改善箇所説明図

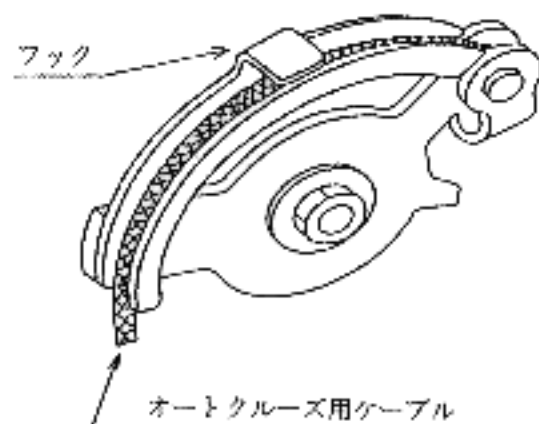
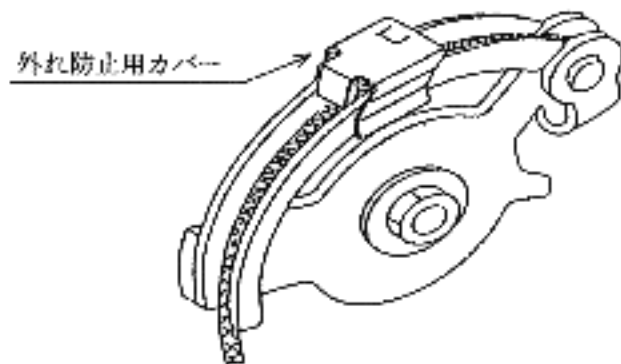
スロットル本体に取り付けられているオートクルーズ用レバーのフックの形状が不適切なため、アクセルペダルを踏み込んだ際に、当該レバーの溝からオートクルーズ用ケーブルが外れ、フックに乗り上げることがあり、エンジンが高回転の状態となるおそれがある。

フックに外れ防止用カバーを追加する。
